Oggetto: **[ID_VIP: 8749] Comune di Tuscania e Tarquinia (VT)**

"Progetto per la realizzazione di un impianto per la produzione di energia elettrica da fonte rinnovabile eolica, costituito da 9 aerogeneratori, ciascuno di potenza nominale pari a 6,2 MW, per una potenza complessiva di 55,80 MW e da un sistema di accumulo da 15 MW, in località "Poggio dell'Oro" nel comune di Tuscania (VT) e opere connesse anche nel comune di Tarquinia (VT)".

RICHIESTA INTEGRAZIONI DOCUMENTALI DEL MINISTERO DELLA CULTURA

Fig. 4 Sovrapposizione fra opere di progetto e TAV.B del PTPR (cfr. P23008-A-RL-00-SIA Studio di impatto Ambientale)

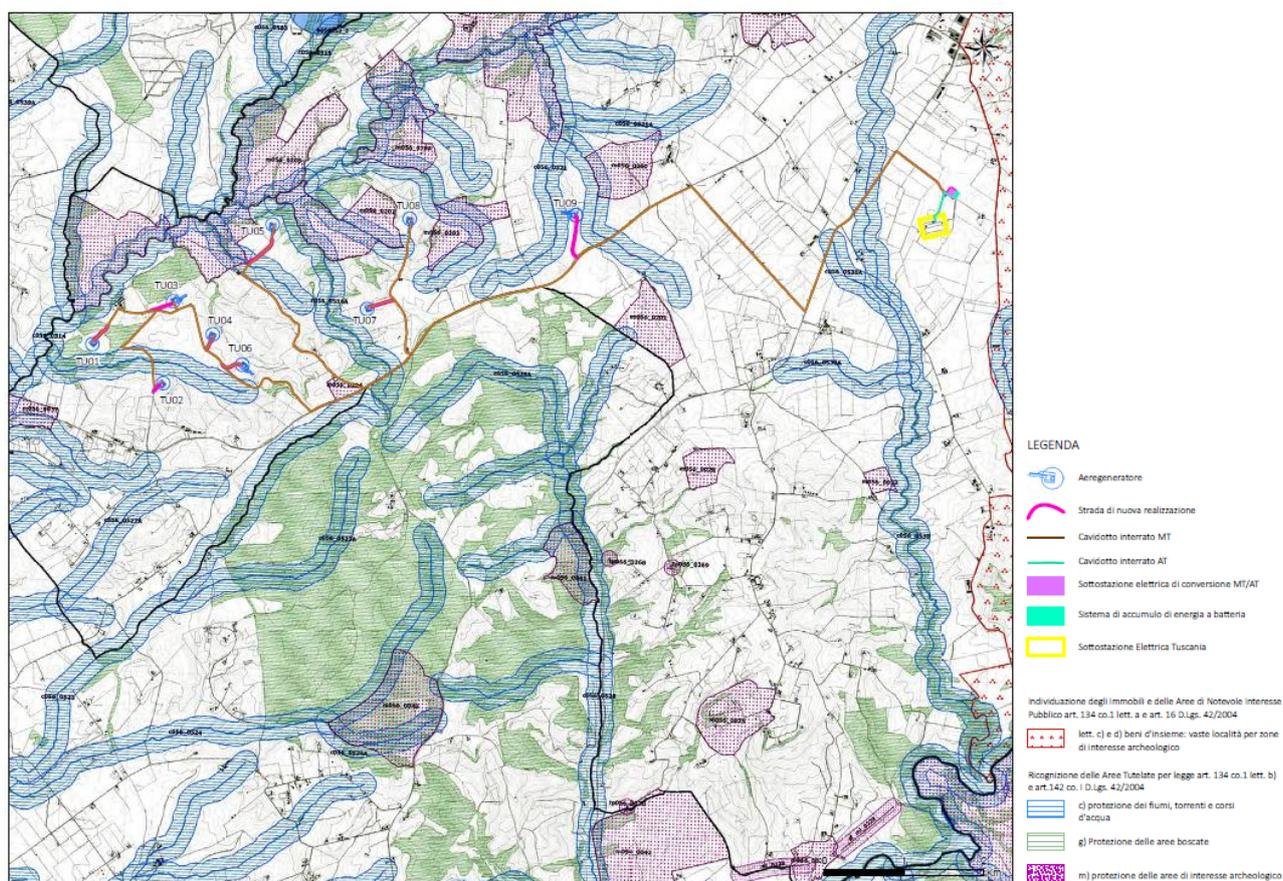
Relativamente all'interferenza delle opere con il PTPR approvato con DCR.n.5 del 21.04.2021 pubblicato sul BUR n.56 del 10.06.2021, si segnala che le opere di progetto, risultano interferire direttamente aree gravate da tutela paesaggistica ai sensi della Parte III del D.Lgs.n.42/2004 (di seguito Codice), in particolare con i “beni paesaggistici”, individuati sulla TAV. B del PTPR come:

- Beni dichiarativi, tutelati ai sensi dell'art. 134, co.1, lett.a) e dell'art 136, co.1 lett.c) e d) del Codice dalla “Proposta di dichiarazione di notevole interesse pubblico denominata "ambito paesaggistico del bacino del torrente Arrone" ai sensi degli artt. 136 co. 1 lett. c) e d), 138 co. 3 e 141 del Digs. 22 gennaio 2004, n. 42”;
- Beni tutelati “ope legis” ai sensi dell'art. 134, co.1 lett.b) e art.142, co.1 lett.c) “fiumi, torrenti e corsi D'acqua” e lett. g) “i territori coperti da foreste e da boschi”, del Codice, interessati dalle interferenze da parte delle “strade di nuova realizzazione” e dei cavidotti, così come indicato all'interno del SIA.

Fig. 5 Sovrapposizione fra opere di progetto e TAV.A del PTPR (cfr. P23008-A-RL-00-SIA Studio di impatto Ambientale)

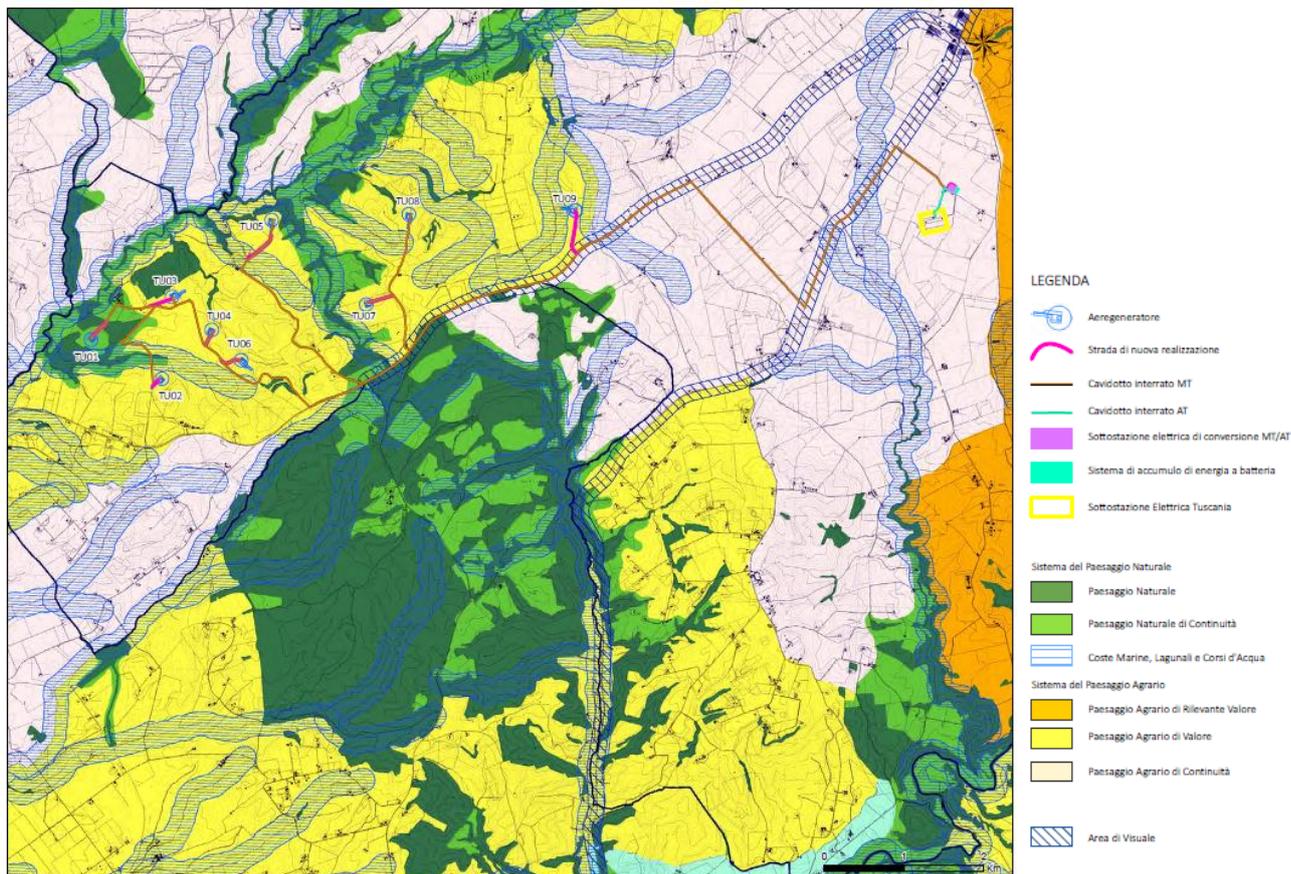
Nel merito, si segnala che i due percorsi panoramici sopra richiamati, sono evidenziati anche nella tav. A (cfr. fig.5) del PTPR, e la modifica dello stato dei luoghi che viene inibito, riguarda tutte le visuali dalla percorrenza delle due strade, e quindi anche la modifica intervenuta in relazione alla realizzazione degli aerogeneratori.

Premesso che le aree assoggettate a tutela diretta del Codice non possono essere ritenute "Idonee" alla localizzazione degli impianti da FER, sarebbe auspicabile che il Proponente individuasse un altro sedime al di fuori dell'Area oggetto della proposta di Dichiarazione.
